SEGRO Bonneuil/Sucy - Centre de Données

**Création d'un datacenter à Bonneuil-sur-Marne et
Sucy-en-Brie (94)**

***Mémoire en réponse aux observations formulées par la
DRIEAT***

Février 2025

Illustration 2 : Distance d'effets thermiques pour l'incendie de 2 cellules autour d'un local batterie

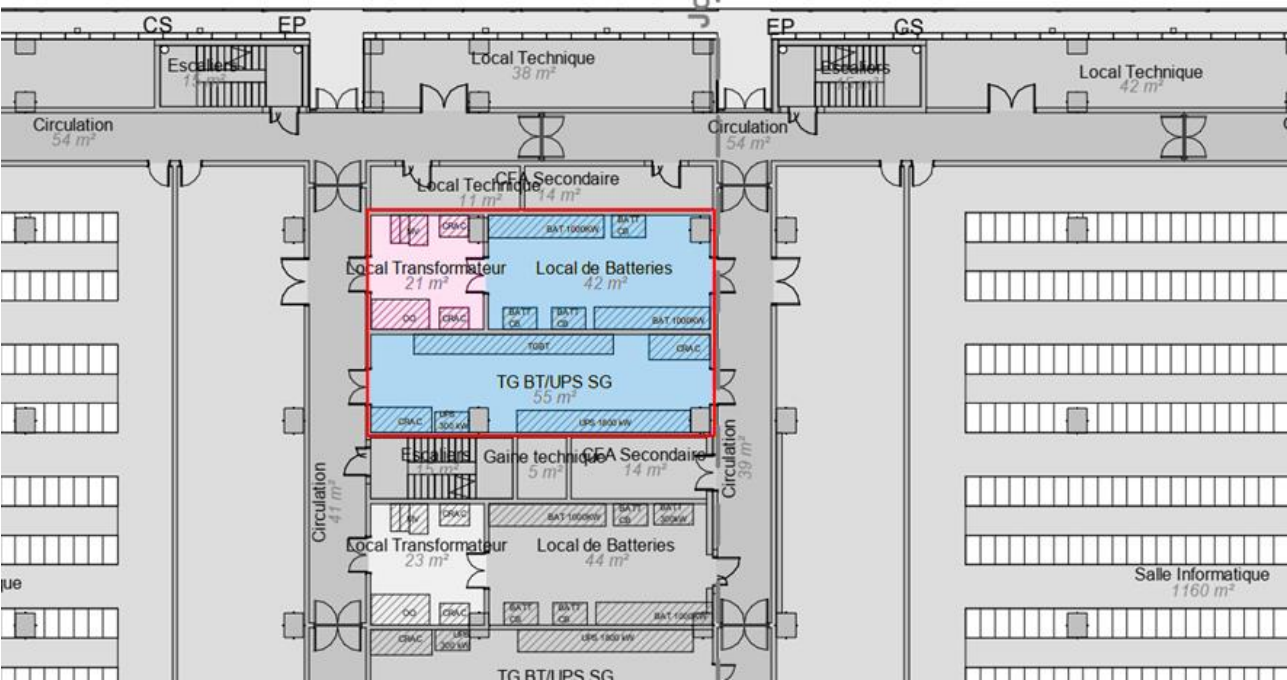
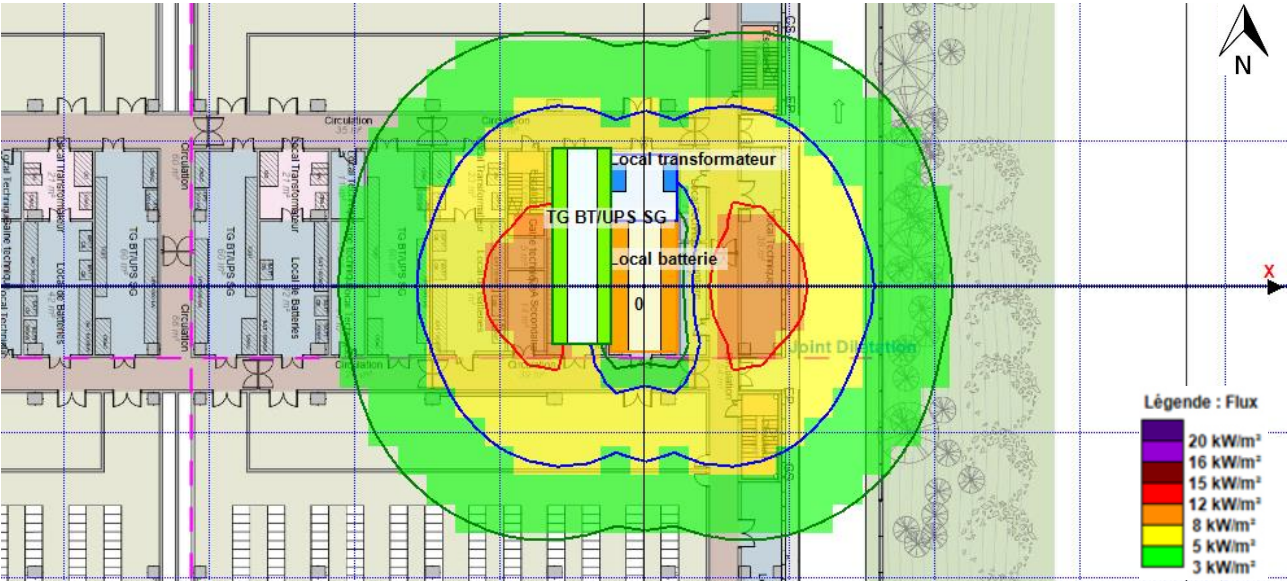
N°1	Dans le cadre des modélisations d'un incendie dans un local de stockage de batteries au plomb et de batteries en lithium-ion (scénario n°17), le CNPP conclut dans son étude (pages 429 et 435 de l'EDD) que les flux thermiques restent cantonnés au sein des limites de propriété du site mais que le risque de propagation du feu ne peut être complètement écarté. Par exemple, la modélisation réalisée pour le scénario 17 (feu dans un local batteries au plomb) estime la durée d'un incendie à 153 minutes ce qui est supérieur à la durée de tenue au feu des parois du local batteries. Le pétitionnaire doit justifier l'absence d'effet domino dans le cadre d'un incendie dans un local de stockage de batteries au plomb et de batteries en lithium-ion (scénario n°17).
Document(s) modifié(s)	Chapitre(s) modifié(s)
P8 – Étude de Dangers (EDD)	Nouveau chapitre avant le chapitre « Conclusion de l'APR » nommé « Effet domino interne » 14. Cartographie des courbes-enveloppes

L'incendie d'un local batterie, dans le cas de batteries au plomb, conduirait à une combustion d'une durée d'environ 153 min. À noter que ce résultat de modélisation ne prend pas en compte les moyens internes d'extinction d'un incendie ni l'intervention des secours.

Toutefois, il est considéré par la suite le cas où l'incendie d'un local batteries plomb entraînerait des effets domino. Il est donc retenu le cas le plus défavorable d'un incendie au rez-de-chaussée débutant dans un local batterie et se propageant dans les cellules voisines.

Le logiciel ne permet pas de réaliser une propagation dans plus de 3 cellules. Il a donc été considéré le cas d'un local batterie et de deux locaux accolés : le local transformateur (sec) et le local TGBT/UPS SG.

La figure et le tableau suivants présentent les résultats de la modélisation, à hauteur d'Homme.

À noter pour rappel que les systèmes de lutte incendie, tel que l'extinction automatique par brouillard d'eau ou par sprinklage, ne sont pas considérés dans le logiciel. Ces conclusions sont donc majorantes.

Illustration 4 : Cartographie des distances d'effets de surpression liées à l'explosion d'un local batterie

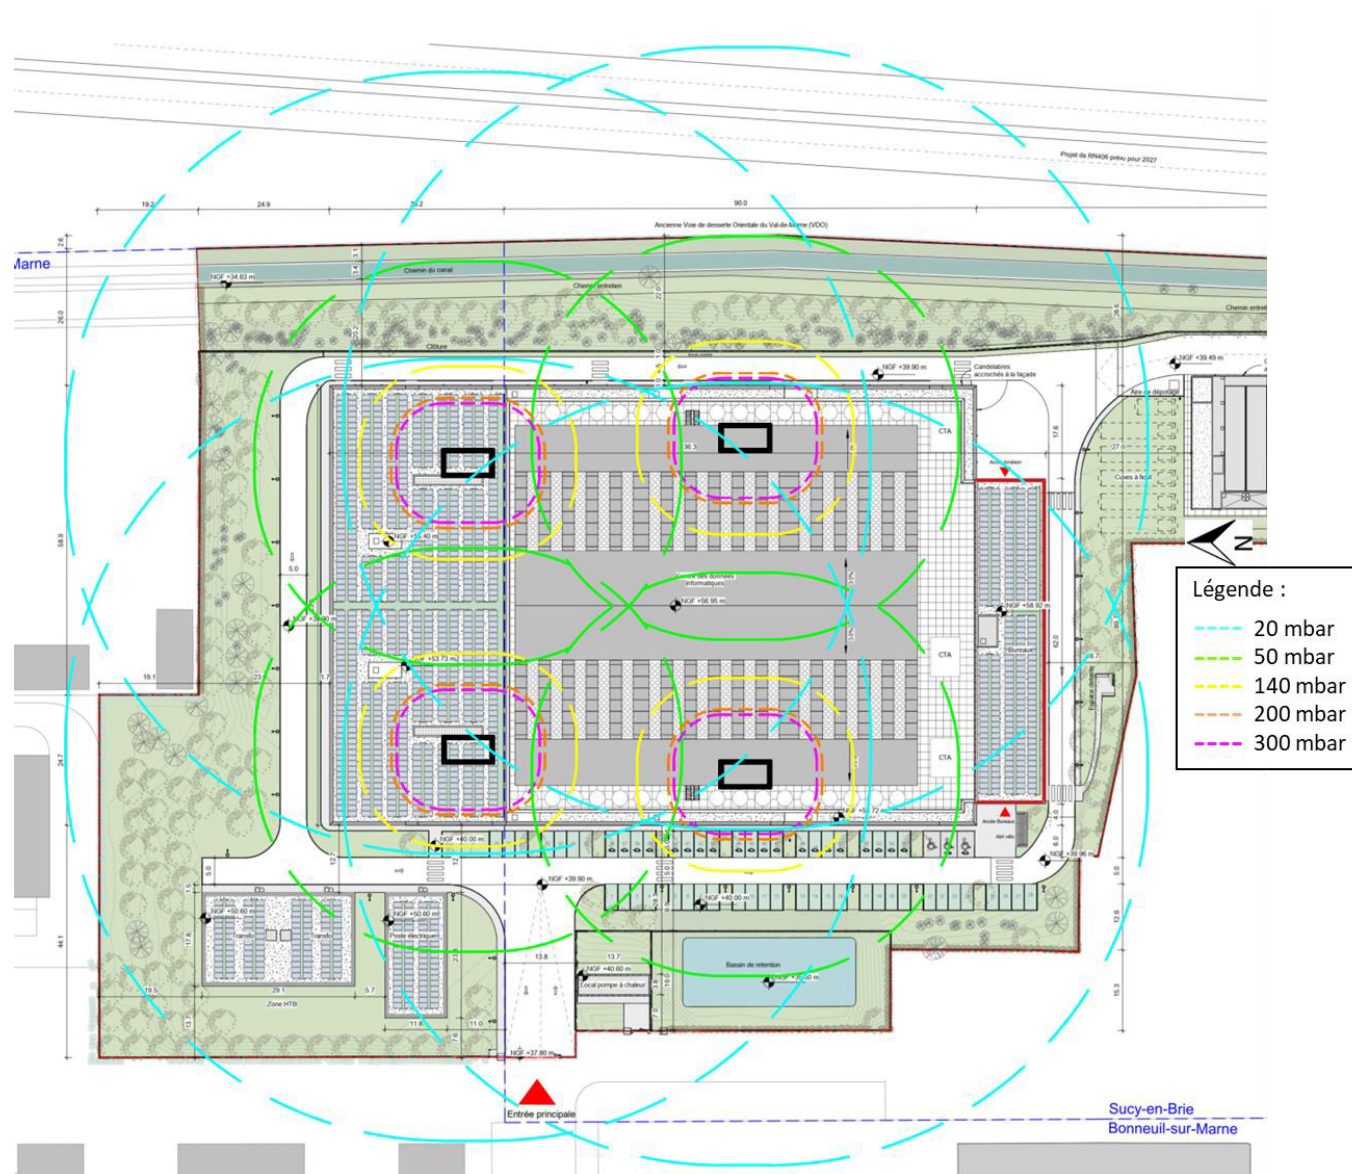
N°2	Les batteries en lithium présentent un risque de dégazage à la suite d'un emballement thermique. Cela pourrait entraîner une atmosphère explosive dans les locaux et donc un risque d'explosion (en cas de défaillance de la ventilation par exemple). Il est donc nécessaire d'inclure ce scénario dans l'analyse préliminaire des risques en réalisant notamment une estimation des effets de surpression sur la base du dimensionnement du local (et donc des dispositifs que le pétitionnaire prévoit de mettre en place) afin de juger l'acceptabilité du risque.
Document(s) modifié(s)	Chapitre(s) modifié(s)
P8 – Étude de Dangers (EDD)	4.6 Scénarios dangereux identifiés 10. Analyse préliminaire des risques (APR) 11. Intensité des Phénomènes dangereux retenus – Modélisations Nouveau chapitre 11.1.3 Nouveau chapitre 11.2.3 Nouveau chapitre 11.7 14. Cartographie des courbes-enveloppes

Une modélisation d'explosion confinée a été menée afin d'analyser ce scénario. La méthode utilisée est celle de la multi-énergie combinée à l'équation de Brode :

Ici, le local batterie est en béton. Selon différentes références bibliographiques¹ la pression de rupture d'une structure béton est comprise entre 250 et 1 000 mbar. Il est considéré dans le cas présent que l'élément le plus fragile de la structure est la porte. Il est donc retenu une pression de rupture de 300 mbar.

Le volume d'un local batterie est de 273 m³. En prenant l'hypothèse d'une occupation de l'espace de 30 %, le volume libre pouvant être occupé par le gaz est de 191 m³.

Sous ces hypothèses, l'énergie d'explosion estimée selon l'équation de Brode est de l'ordre de 34,4 MJ.

Même si les 50 mbar longent la limite de site à l'Est, les flux de surpression réglementaires restent confinés à l'intérieur des limites de propriété. À noter que la modélisation ne prend pas en compte l'effet d'écran des autres parois entre le local batterie et la limite de propriété, venant réduire en réalité les distances d'effet.

Illustration 5 : Localisation des poteaux incendie sur site

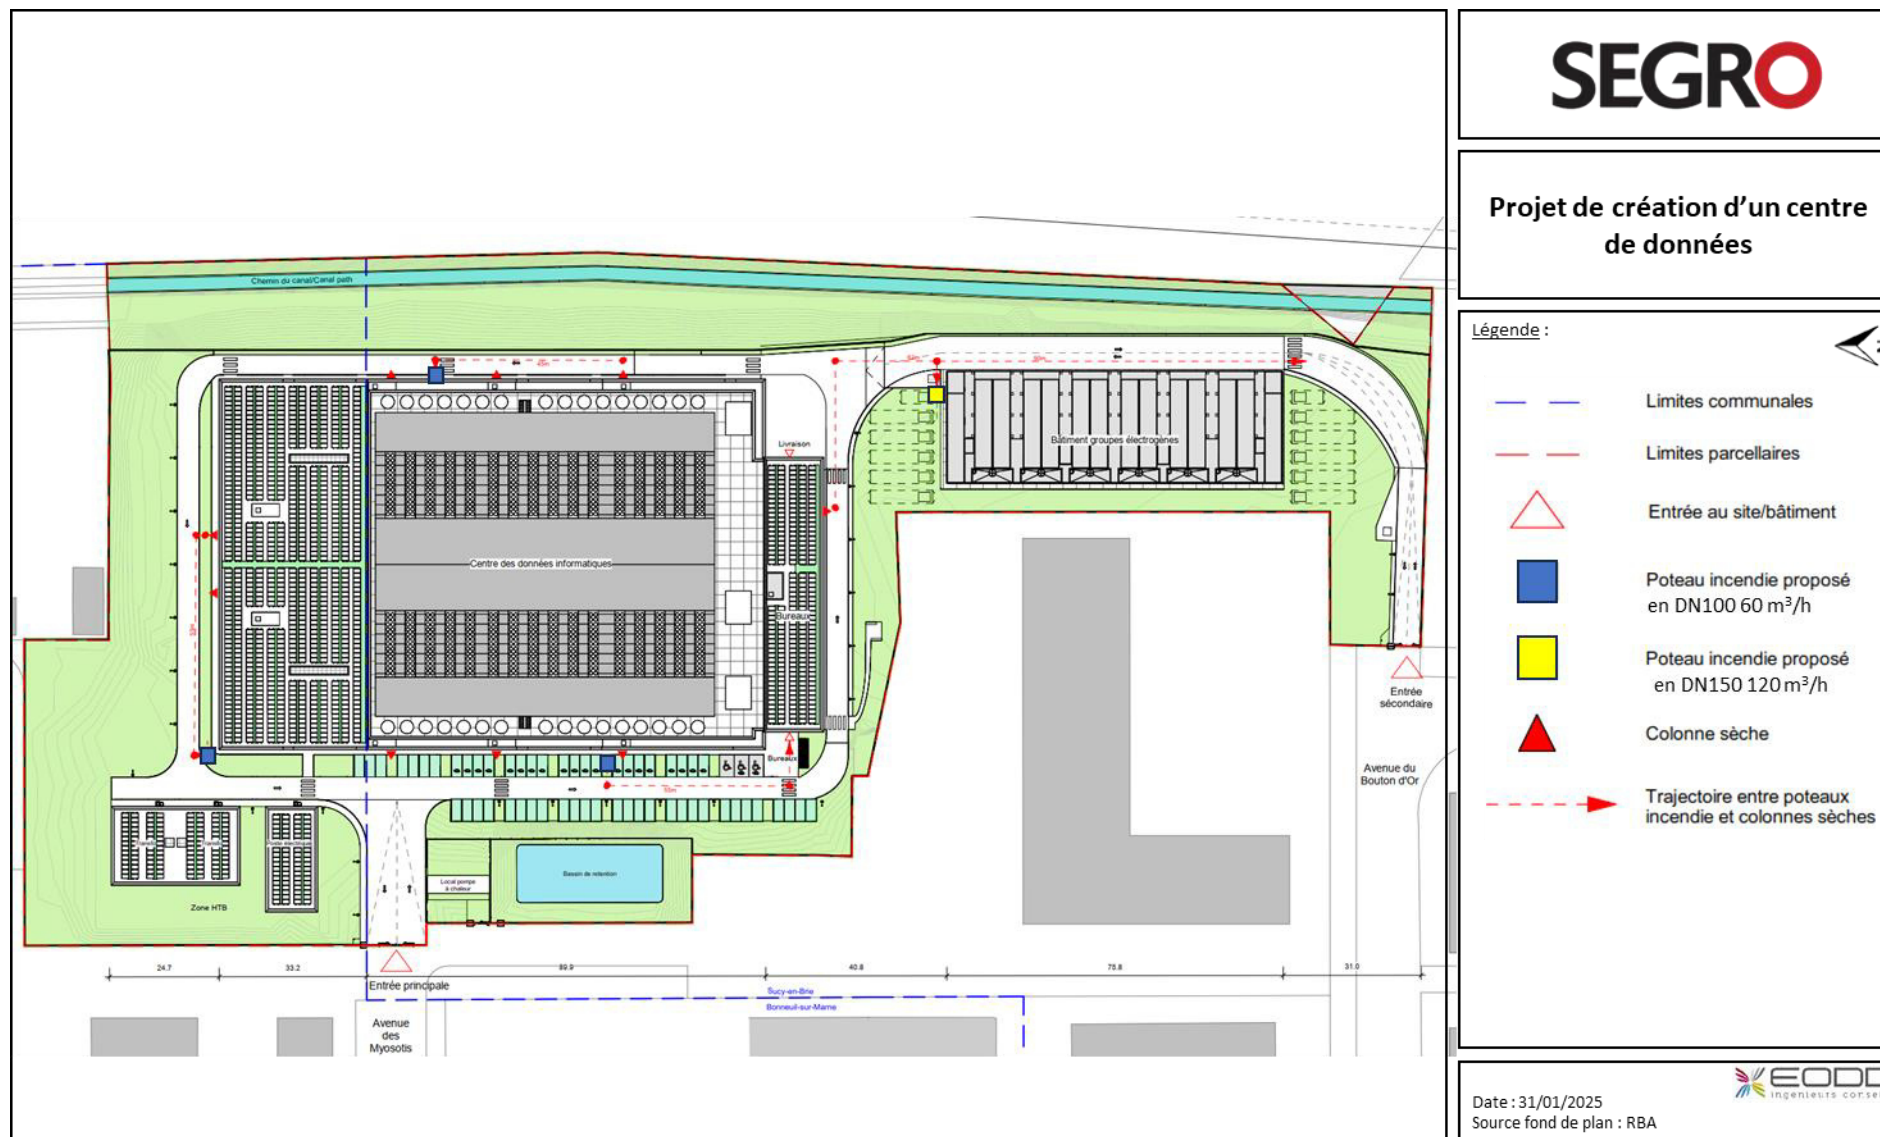
- 13) S'assurer que les raccords d'alimentation des colonnes sèches du bâtiment principal d'exploitation (Data et bureaux) sont implantés à moins de 60 mètres d'une bouche ou d'un poteau d'incendie. Ceux-ci doivent se trouver à l'extérieur des bâtiments, à une distance maximale de 10 mètres de l'entrée du bâtiment desservant la cage d'escalier accueillant la canalisation verticale, conformément à la norme NF S 61-759-1.

Les observations 4 à 6 concernent l'implantation des poteaux incendie. Ces préconisations ont été prises en compte dans la conception du projet. Notamment, le projet prévoira bien, pour l'un des quatre poteaux incendie, un débit minimal de 120 m³/h et deux sorties en DN100, conforme à la norme NF EN 14384/CN. La figure en page suivante illustre la localisation de ce poteau de 120 m³/h.

À noter que les colonnes sèches sont bien disposées à 60 m au maximum des poteaux incendie, comme l'illustre la figure suivante.

Illustration 6 : Localisation du projet de bâtiment d'activité de SEGRO

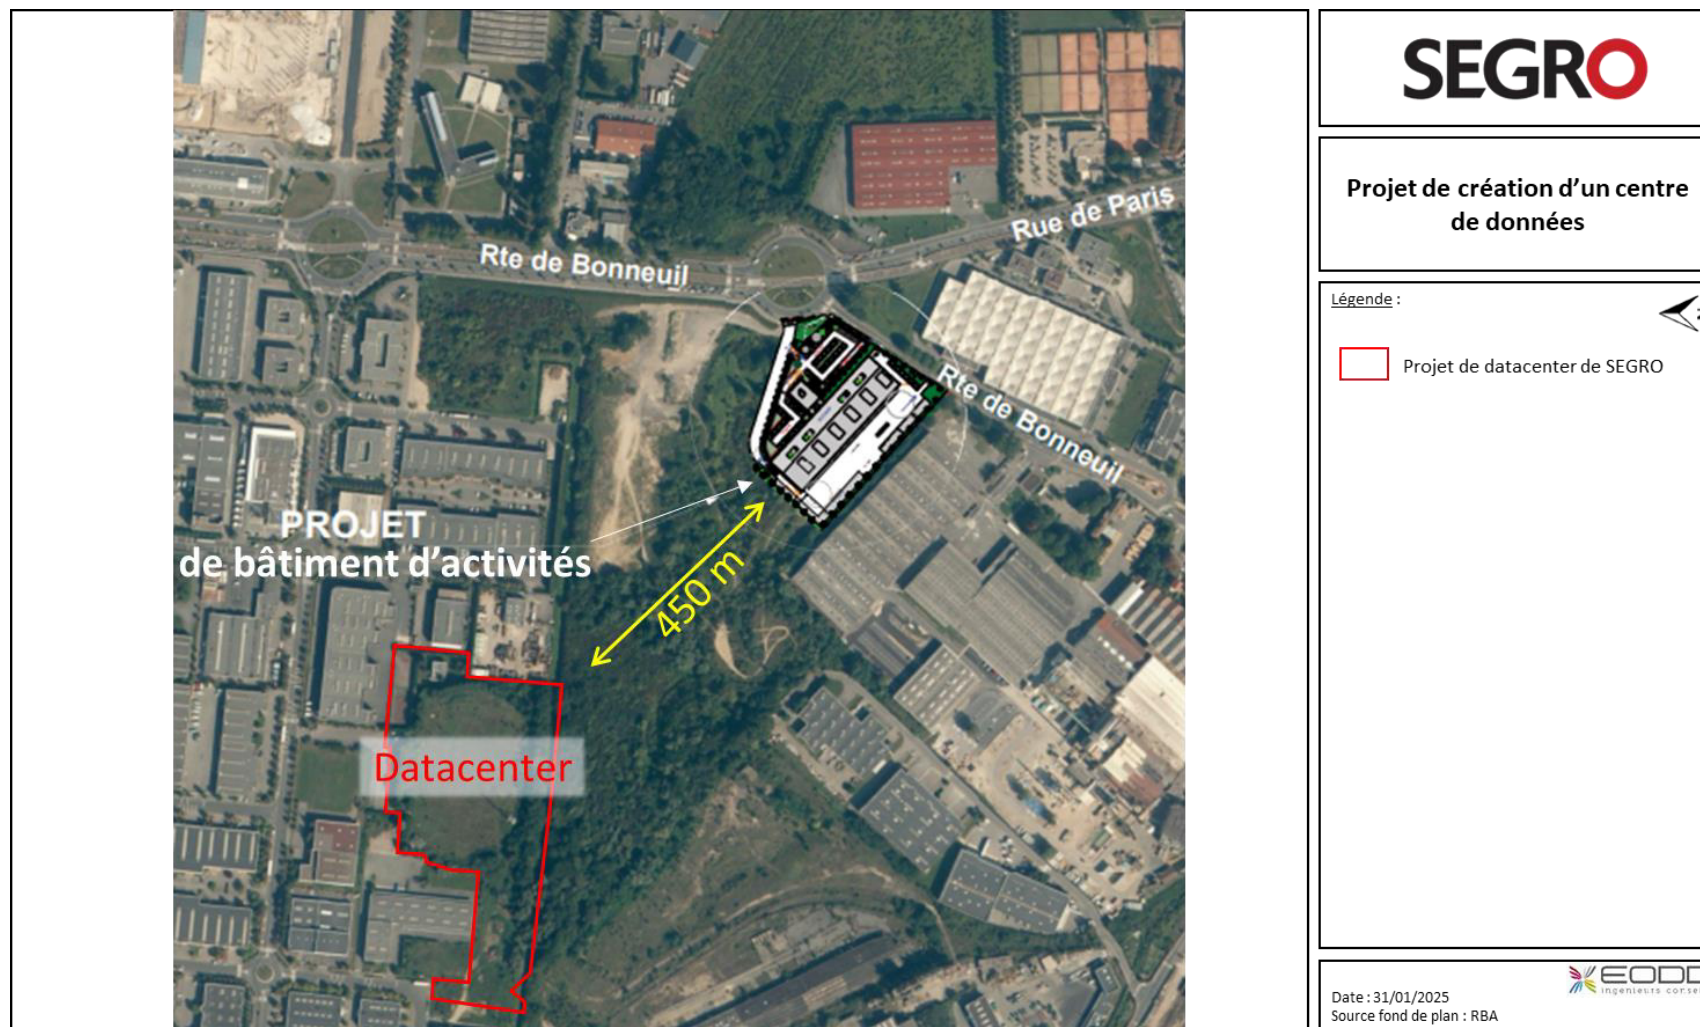
N°5	La société SEGRO PARC des PETITS CARREAUX porte d'autres projets sur des parcelles adjacentes au projet de datacenter. Le pétitionnaire doit : - soit intégrer ses projets à l'évaluation environnementale du projet de datacenter si les différents projets sont liés et analyser globalement les impacts de ces projets pour chacun des facteurs de l'environnement (eau, bruit, phase chantier...) - soit expliciter en quoi ces projets ne sont pas liés et analyser leurs effets cumulés sur les différents facteurs de l'environnement (eau, bruit, phase chantier...) au sein du chapitre 9 : « Analyse des effets cumulés du projet ».	
	Document(s) modifié(s)	Chapitre(s) modifié(s)
	P5 – Étude d'impact sur l'Environnement (EIE)	Nouveau chapitre 9.4. Projet de SEGRO
	P6 – Résumé non technique de l'EIE (RNT)	8. Analyse des effets cumulés avec d'autres projets

Le seul projet de SEGRO dans la zone d'étude suffisamment développé est celui localisé au croisement de l'avenue du Maréchal Leclerc et de sa Division (Dn 10) et de la Route de Bonneuil, sur la commune de Sucy-en-Brie, qui prévoit la construction d'un bâtiment d'activités et de locaux annexes dont la surface de plancher du projet était initialement de 9 780 m². Ce projet porte sur les parcelles cadastrées AZ 654, AZ 655, AZ 656 et AZ 657.

Il convient à titre liminaire de préciser que ce projet, initialement porté par la société SOFIBUS Patrimoine et désormais par SEGRO Parc des Petits Carreaux, est **indépendant** du projet de Data Center, tant par sa localisation (*i.e.* projet situé à 450 mètres de l'autre côté de l'emprise de la RN 406), que par sa temporalité.

La date de début des travaux de ce projet est prévue en juillet 2025 pour une durée de 12 mois. Concernant le projet de data center, la phase travaux s'étendra sur une durée de 2 ans à compter de la date d'obtention de l'arrêté préfectoral d'autorisation d'exploiter.

Les deux chantiers n'ayant pas les mêmes accès ni le même phasage, leur interaction ne sera que très limitée.

Illustration 8 : Schéma de principe de la gestion des eaux pluviales (extrait de la notice EP)

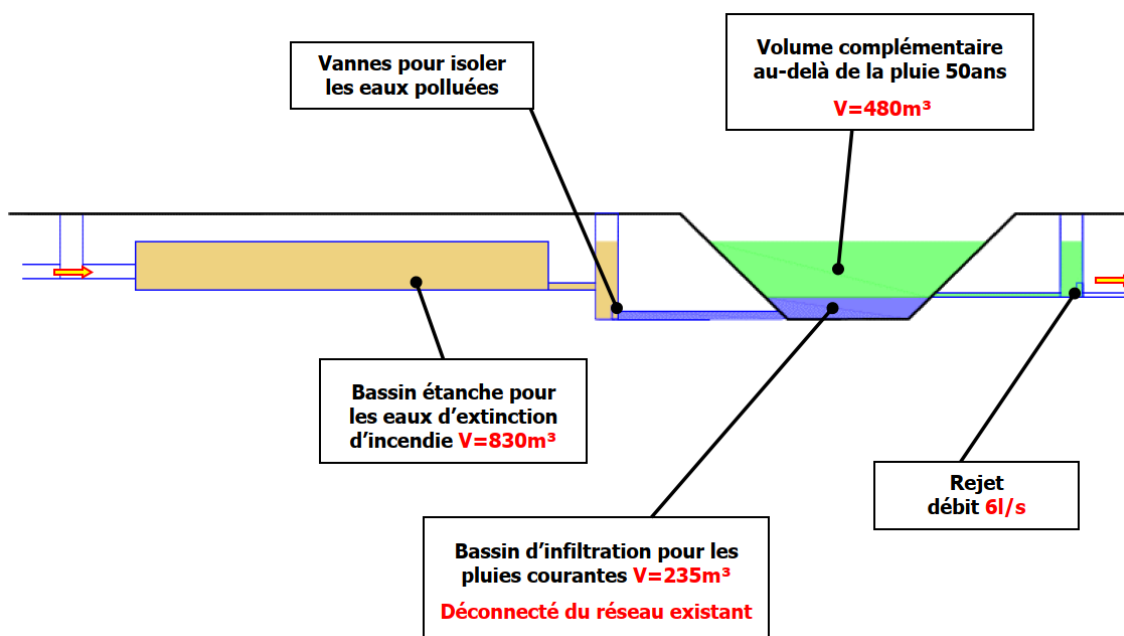
N°9	Les cas où le rejet à débit limité (6l/s) a lieu nécessitent d'être précisés. Les modalités de fonctionnement de la filière de gestion et de traitement des eaux pluviales sont à préciser. Il est attendu de préciser comment la filière fonctionne pour des pluies inférieures aux pluies de retour 50 ans, avec schéma à l'appui et comment la filière fonctionne pour des pluies supérieures aux pluies de retour 50 ans, avec également schéma à l'appui.
Document(s) modifié(s)	Chapitre(s) modifié(s)
Aucun	-

Ce volume supplémentaire sera stocké dans le bassin à ciel ouvert avec une hauteur supplémentaire de 40 cm sans comptabiliser le réseau Eaux Pluviales en charge. En effet, la capacité de stockage des ouvrages projetés est d'environ 1 550 m³ (cf. illustration ci-dessous extraite de la notice eaux pluviales), soit 450 m³ en plus du volume nécessaire à la période de retour de 50 ans.

Illustration 9 : Schéma récapitulatif de gestion des eaux

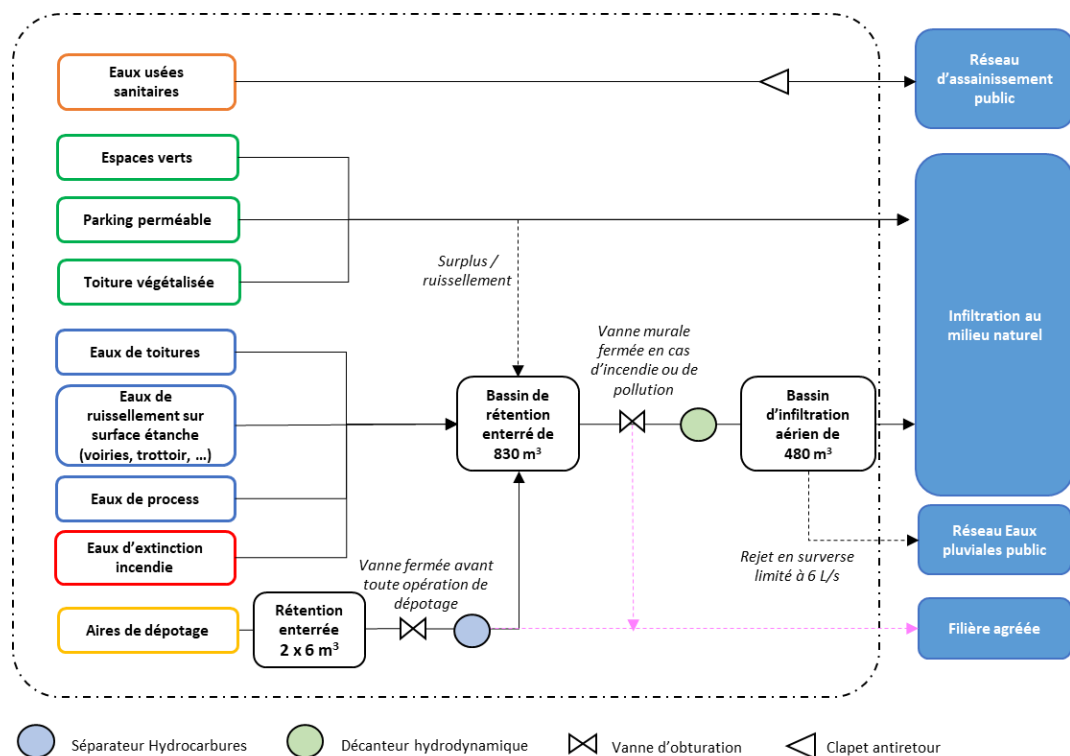
N°10	Le pétitionnaire doit éclaircir certains éléments concernant la gestion des eaux schématisée dans l'illustration 55 de la pièce n°2 du dossier. Il est prévu que les eaux de toiture végétalisée s'infiltrent au milieu naturel alors que les eaux de toiture (non végétalisée) vont vers le bassin de rétention enterré de 830 m³. Cette différence doit être justifiée. De plus, quelle est la raison de la flèche en pointillée sur le schéma 55 qui indique une possible redirection de l'eau de toiture végétalisée, parking perméable et espaces verts vers le bassin de rétention enterré. Cette eau devrait pouvoir être infiltrée directement.
Document(s) modifié(s)	Chapitre(s) modifié(s)
P1 – Note de présentation non technique du projet	4.7 Gestion des eaux
P2 – Présentation administrative et technique du projet	4.8. Gestion des eaux
P5 – Étude d'impact sur l'Environnement (EIE)	7.4.4.2 Synoptique général de gestion des eaux à l'échelle du projet

Le réseau de collecte des eaux pluviales du site ne récupère que le surplus de ce ruissellement, notamment dans le cas d'une saturation des terrains en eaux (lors des forts épisodes pluvieux). Dans un tel cas de figure, l'eau transite par le système de traitement mais aura pour finalité le bassin d'infiltration du site.

Le schéma récapitulant la gestion des eaux sur site a été complété dans ce sens.
